**Протокол общественного обсуждения дизайн-проекта благоустройства Зыряновского сквера, прошедшего на сайте «Зеленый Новосибирск» с 13.04.2021 по 27.04.2021 года**

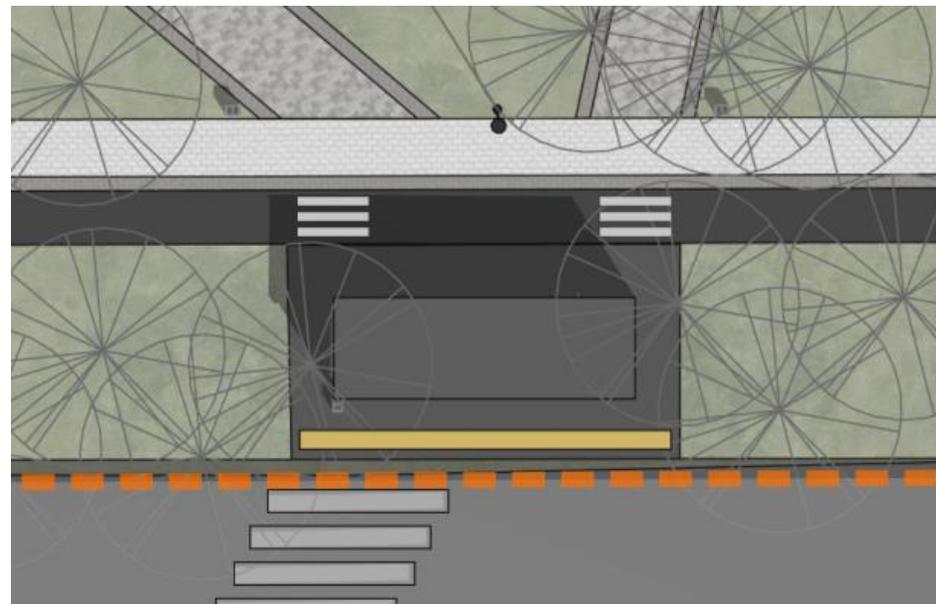
4.	На визуализации есть пешеходный переход к трамвайной остановке "Гурьевская", а на схемах – нет.		
5.	Убрать из проекта дорожку от угла дома к центральной аллее, ради сохранения зеленых насаждений, сохранить оставшиеся	Все деревья на территории сквера сохраняются, за исключением тех, которые по результатам дендрологических

яблони, полновозрастные деревья и убрать из плана их вырубку.	исследований рекомендованы к сносу: ознакомиться с дендропланом можно на 14-17 странице дизайн-проекта. Проектом предусмотрена высадка новых зеленых насаждений.													
6.	Предусмотреть размещение точек общепита и возможности проведения культурно-массового мероприятия.	Общественная функция не предусмотрена, исходя из близости сквера к жилым домам, а также из результатов анкетирования жителей.	<p>Чем бы хотели заниматься в сквере</p>

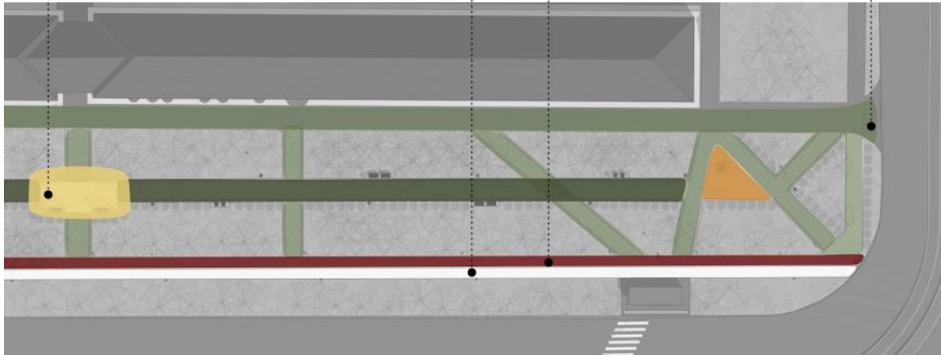
Активность	Процент (оценочно)	гулять	45%	отдыхать от шума и суеты	25%	гулять с собакой	15%	гулять с детьми	10%	спортом	5%
Активность	Процент (оценочно)														
гулять	45%														
отдыхать от шума и суеты	25%														
гулять с собакой	15%														
гулять с детьми	10%														
спортом	5%														
7.	Предусмотреть дренаж от дождевых вод.	Дренаж дождевых вод в обязательном порядке будет учтен при разработке проектно-сметной документации.													
8.	Предусмотреть ливневые канализации (водоотвод).														
9.	Почему велодорожка не обособлена от пешеходной зоны?	От идеи разделения велодорожки и аллеи фонарями проектировщики отказались ввиду того, что в таком случае сокращается ширина дорожек. Сейчас велодорожка обособлена за счет разных типов покрытия. Вариант с разделительными

столбами будет обсуждаться на стадии разработки проектно-сметной документации.	
<b>10.</b>	Предусмотреть площадку для выгула собак.	Пространство и конфигурация сквера не позволяет разместить площадку для выгула собак. Расстояние от площадок для выгула собак до окон жилых и общественных зданий необходимо предусматривать не менее 40 м (Решение о Правилах благоустройства территории города Новосибирска и признании утратившими силу отдельных решений Совета депутатов города Новосибирска, от 27 сентября 2017 года N 469 г. Новосибирск).	
<b>11.</b>	Предусмотреть пандус в местах, где имеется перепад высот.	Пандусы будут добавлены после проведения дополнительных исследований рельефа.	
<b>12.</b>	Вид из сквера в сторону реки полностью загороживается довольно депрессивного вида забором. Понятно, что там ж/д пути, но может быть возможность какого-то улучшения в этом направлении?	Вопрос не входит в границы проектирования.
